泊発電所の基準津波に関するコメント回答 (日本海東縁部に想定される地震に伴う津波)

令和3年5月14日
北海道電力株式会社

令和元年9月27日審査会合における指摘事項一覧

令和元年9月27日審査会合における指摘事項に対する回答方針

敷地前面海域の地形的特徴 (2/4) ,F_B-2断層 (測線3B-7)

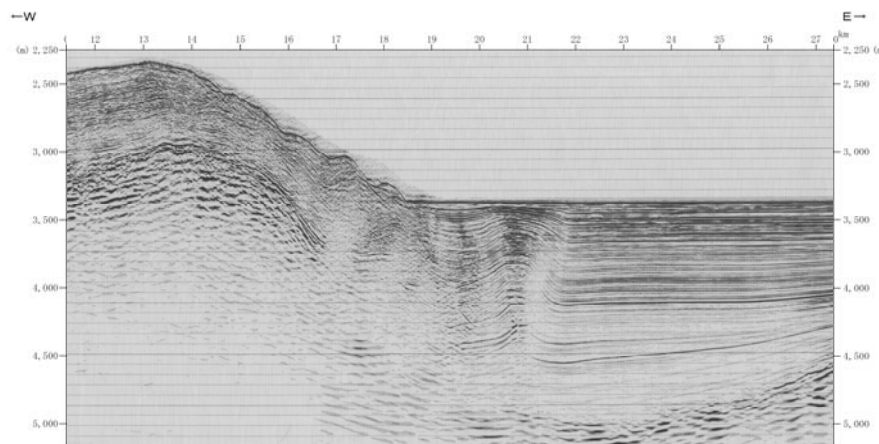
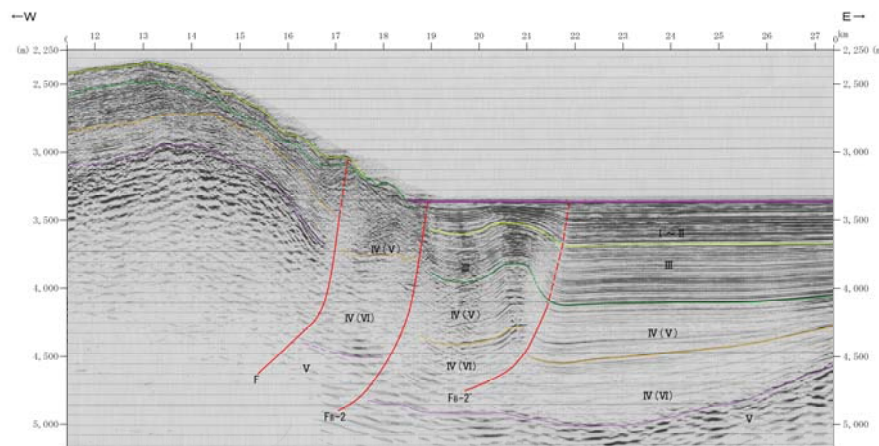
9	資料中に「ホルスト」と記載されているが、断層は確認できているのか。「ホルスト」の記載が文献の引用であるならば、その文献の詳細と事業者の見解を併せて示すこと。	<ul style="list-style-type: none"> ○地形の高まりを「ホルスト」と表現しており、文献の引用ではなく、適切な表現ではないことから、「地形の高まり」に記載を改める。 ○回答内容はP25に掲載。

- 敷地前面海域では、後志舟状海盆西縁に F_B-2 断層 (約101km), 後志舟状海盆北西の小海盆の西縁に F_B-3 断層 (約45km) を震源として考慮する断層として評価している。
- F_B-2 断層及び F_B-3 断層は、共に西傾斜の逆断層であり、これらの断層の隆起側には、南北方向に断続的に高まりが認められる。この高まりは、後志舟状海盆西側で2列に分かれる。
- F_B-2 断層が分布する後志舟状海盆の北端は、後志海山、二子海丘等に規制され、南端では、奥尻島から連続する高まりに規制される。
- F_B-3 断層が分布する小海盆も、北端は後志舟状海盆同様に後志海山に規制され、また、その海盆北端西側には地形の高まりが認められる。

- 背斜構造の東側が急傾斜となる非対称な形状から西傾斜の逆断層が推定される。
- 断層の上下変位量は、V層上面で2km程度とみられる。
- F_B-2断層の東側のIII層以降の堆積物には変位・変形は認められない。

【波源位置（複数枚モデル，走向一律 $\pm 2.5^\circ$ ， $\pm 5^\circ$ 変動）】

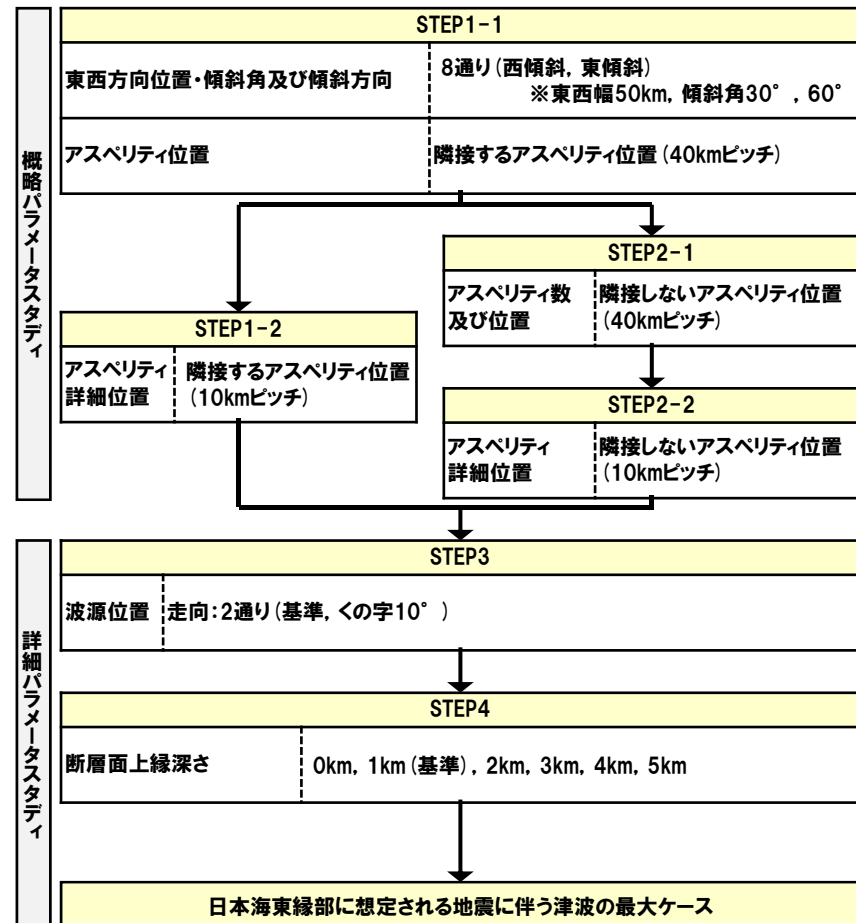
指摘時期	No	指摘事項	説明時期
令和元年9月27日 審査会合	1	敷地前面上昇側における最大水位発生地点については、防潮堤の前面ではなく、敷地北側防潮堤の前面となっており、敷地前面上昇側の水位(10.78m)については何に用いる水位であるか明確になっていない。健全地形における評価地点と、敷地北側防潮堤の損傷を考慮した地形における評価地点については、評価の目的を整理したうえで、それぞれ適切な評価地点として設定するべき。	今後説明予定
	2	防波堤の南側・北側の損傷に加えて敷地北側防潮堤の損傷の組合せについて検討すること。また、日本海東縁部に想定される地震に伴う津波として全体像を示すことができる時期を提示すること。	今後説明予定
	3	土木学会(2016)における1993年北海道南西沖の波源モデルでは、断層面上縁深さ10kmと設定していることを踏まえ、断層面上縁深さを5kmより更に深くした検討が必要ではないか。地震動の評価における F_B-2 断層の評価では、地震発生層の下端を40kmで検討していることから、断層面上縁深さの変動幅を大きくさせた検討をすること。	今回説明
	4	波源位置を東方向へ移動させた場合、津波水位が大きくなることから、東方向へ移動させた場合における設定根拠の説明が必要である。今回示された波源モデルは過去の波源モデルから変わっており、感度の変化も想定されるため、波源位置に関する検討の深掘りが必要である。また、ひずみ集中帯と波源モデルの関係性を改めて整理すること。	今回説明
	5	ひずみ集中帯波源位置の検討において「西傾斜の断層パターン7」を基本として検討しているが、「東傾斜の断層パターン5」については東方向に動かしてもひずみ集中帯から外れないことから、これらの断層パターンについても検討し資料化すること。例えば、断層パターン5の断層面下端を、地震本部におけるひずみ集中帯の東端に設定した場合の検討等をする事。	今後説明予定
	6	過去に実施している発電所を波源とした場合の評価では、同心円状に津波が伝播することから、これらの伝播経路上に波源モデルを配置し、走向を「くの字」にした評価の必要性について検討すること。	今回説明

- 過去に実施している発電所を波源とした場合の評価（逆伝播解析）では、同心円状に津波が伝播し、これらの伝播経路上に波源モデルを配置した場合に津波水位が大きくなることが想定されるため、くの字（北側断層を＋方向，南側断層を－方向）に折り曲げたモデルによる検討を実施している（STEP3）。
- 以上から、複数枚モデル，走向一律 $\pm 2.5^\circ$ ， $\pm 5^\circ$ 変動の検討と比較して、くの字に折り曲げたモデルの方が泊発電所に対して保守的な津波評価になると考えられる。

パラメータスタディの検討フローの変更箇所

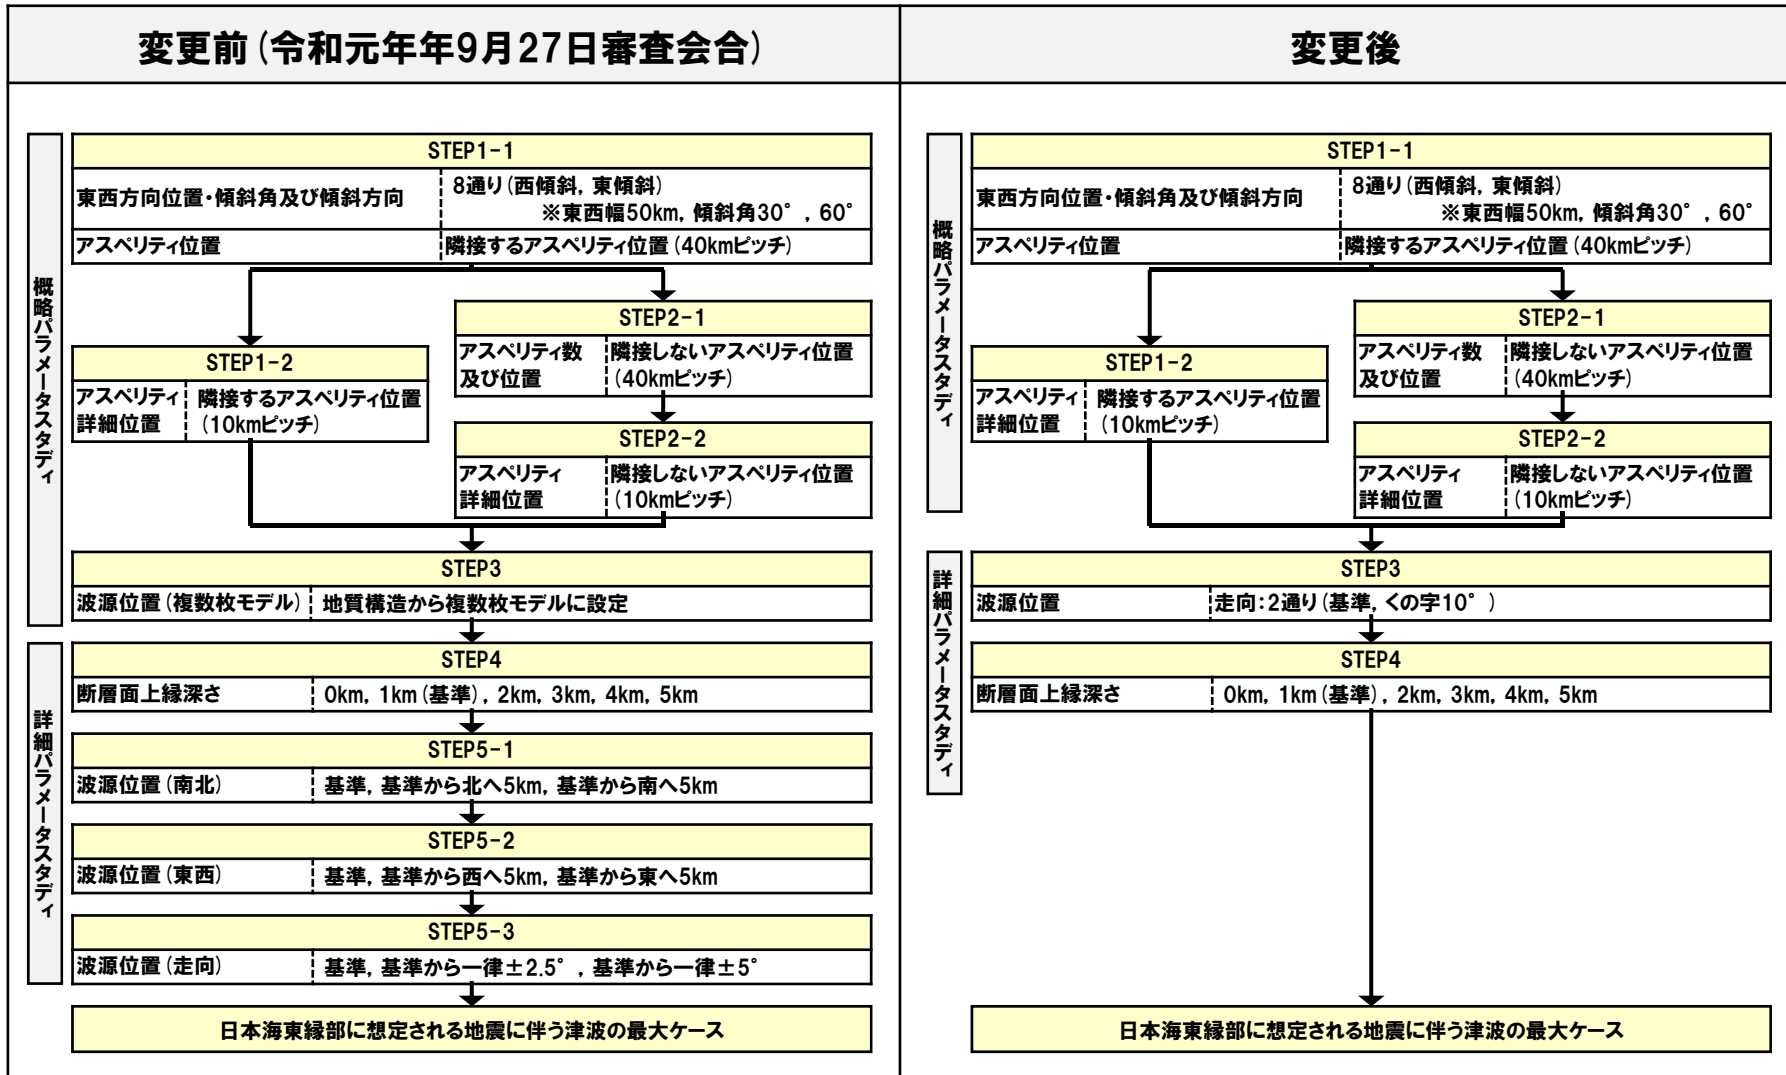
○令和元年9月27日審査会合において示したパラメータスタディフローを見直した。
